# **REFERAT Bygnings og arkitekturudvalget (2017 - 2021)**

## **d. 03-12-2020**

## 1 (Åben) Schimmelmannsvej 6. Dispensation til overskridelse af den maksimalt tilladte bebyggelsesprocent

## **2 (Åben) Kærvangen 6. Tilladelse til forslag til reducere af overskridelse af byggeretten**

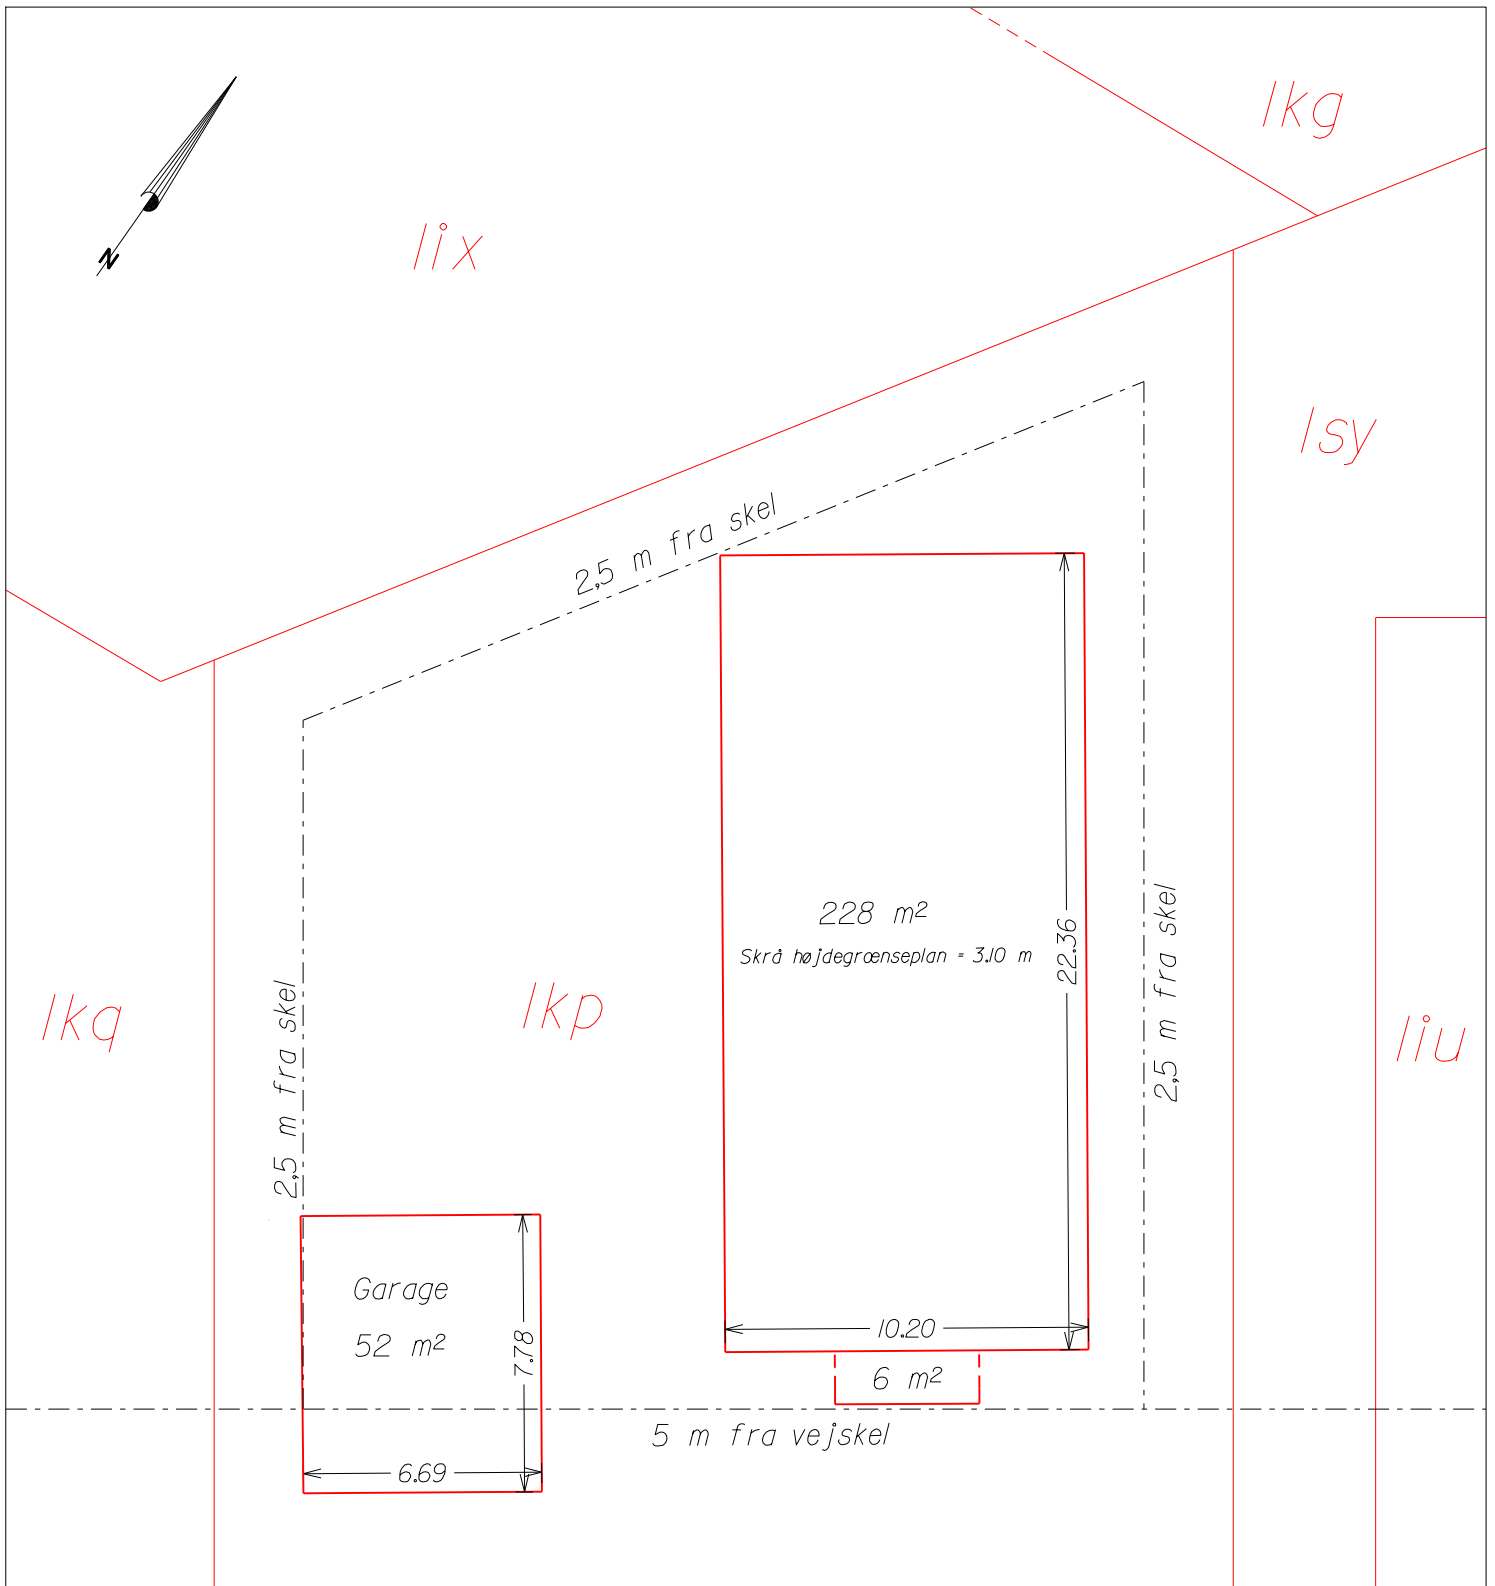
I forbindelse med færdigmeldingen af byggearbejdet er der udført en kontrolmåling, som viser, at enfamiliehuset udgør 234 m<sup>2</sup>, og at den ligeledes nyopførte garage udgør 52 m<sup>2</sup>, hvilket giver en bebyggelsesprocent på 26.

Ved beregning af bebyggelsesprocenten skal garager, carporte og skure med et samlet areal på maksimalt 50 m<sup>2</sup> ikke medregnes i etagearealet. Med en grundstørrelse på 909 m<sup>2</sup> giver det en aktuel bebyggelsesprocent på 26, svarende til at grunden er overbebygget med 9 m<sup>2</sup>.

Umiddelbart vurderes overskridelsen af bebyggelsesprocenten ikke at medføre gener for naboerne, idet bygningerne iagttager byggeretten. Der er således ikke bygget for højt eller for tæt ved naboskel, og der vurderes derfor ikke at være indblik- eller skyggegener forbundet med overskridelsen.

Vedtaget at kræve, at bygningerne lovliggøres fysisk.

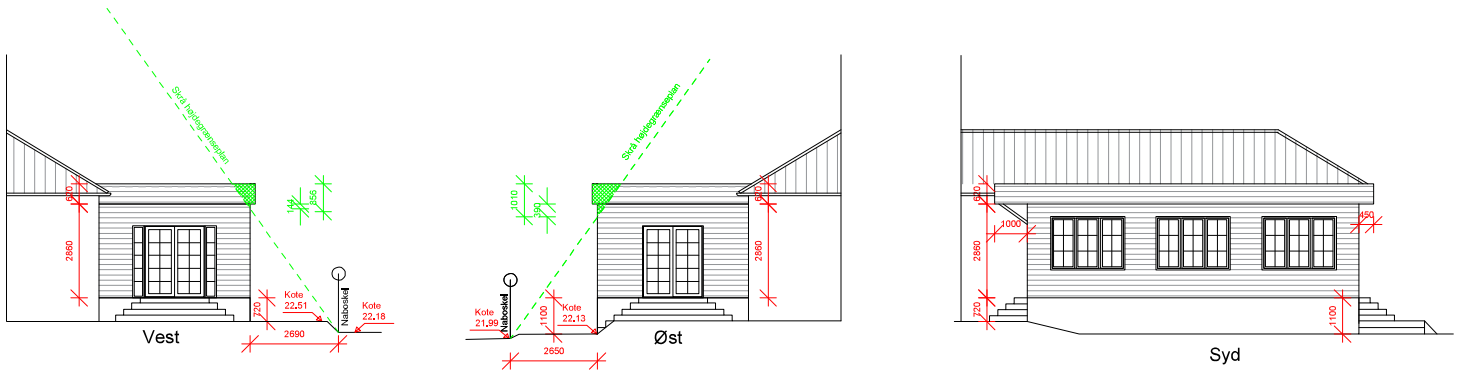
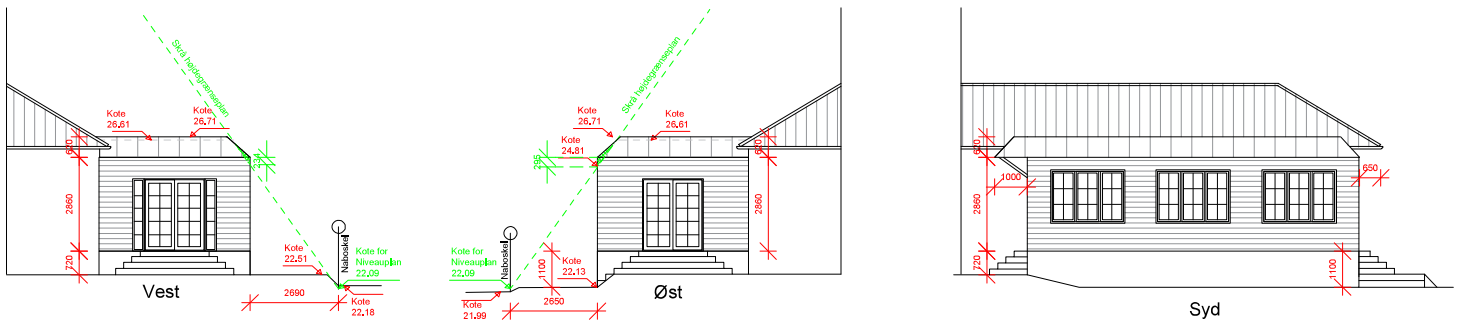
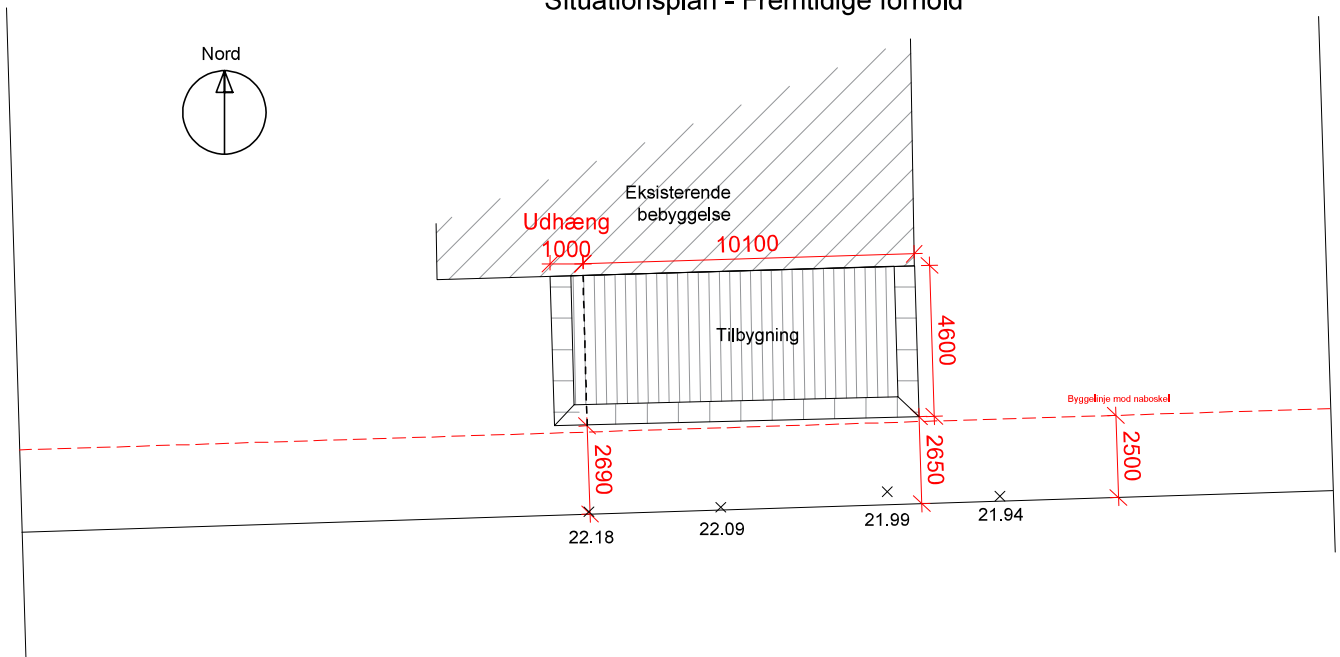
Med det ansøgte projekt vil tilbygningen overskride det skrå højdegrænseplan med 23,4 cm i den vestlige ende til 29,5 cm i den østlige ende af tilbygningen. Det skal ses i forhold til de opførte forhold, hvor overskridelsen går fra 85,6 cm i den vestlige ende til 101 cm i den østlige ende af tilbygningen. En fuldkommen overholdelse af byggeretten vil kræve, at tilbygningen har en afstand til skel på 2,86 m, svarende til at tilbygningen rykkes 21 cm længere ind på egen grund.

Forslaget har været sendt i høring hos naboen på Kærvangen 4, som i sin indsigelse anfører, at der ikke bør gives tilladelse til det ansøgte. Det begrundes med, at tilbygningen fortsat vil give genepåvirkninger, herunder indbliksgener.

Plan og Byg vurderer, at overskridelsen af det skrå højdegrænseplan ikke vil medføre væsentlige skyggegener for naboen, da tilbygningen er placeret i sydskel (nord for naboen). Eventuelle indbliksgener vurderes ligeledes ikke at være væsentlige, da placeringen tilbygningens vinduer er placeret lavt, og at indblikket herfra ikke overstiger det, der er sædvanligt i et tæt bebygget område.

Vedtaget. Jeanne Toxværd (Ø) stemte imod, idet "Enhedslisten finder det besynderligt at det forelagte forslag til lovliggørelse, fortsat indebærer en overskridelse af, hvad der oprindeligt er givet tilladelse til. Endvidere at indbliksgenerne til naboejendommen fortsat er problematiske."

At der meddeles tilladelse til at reducere tilbygningen som ansøgt.

At der meddeles tilladelse til at reducere tilbygningen som ansøgt.
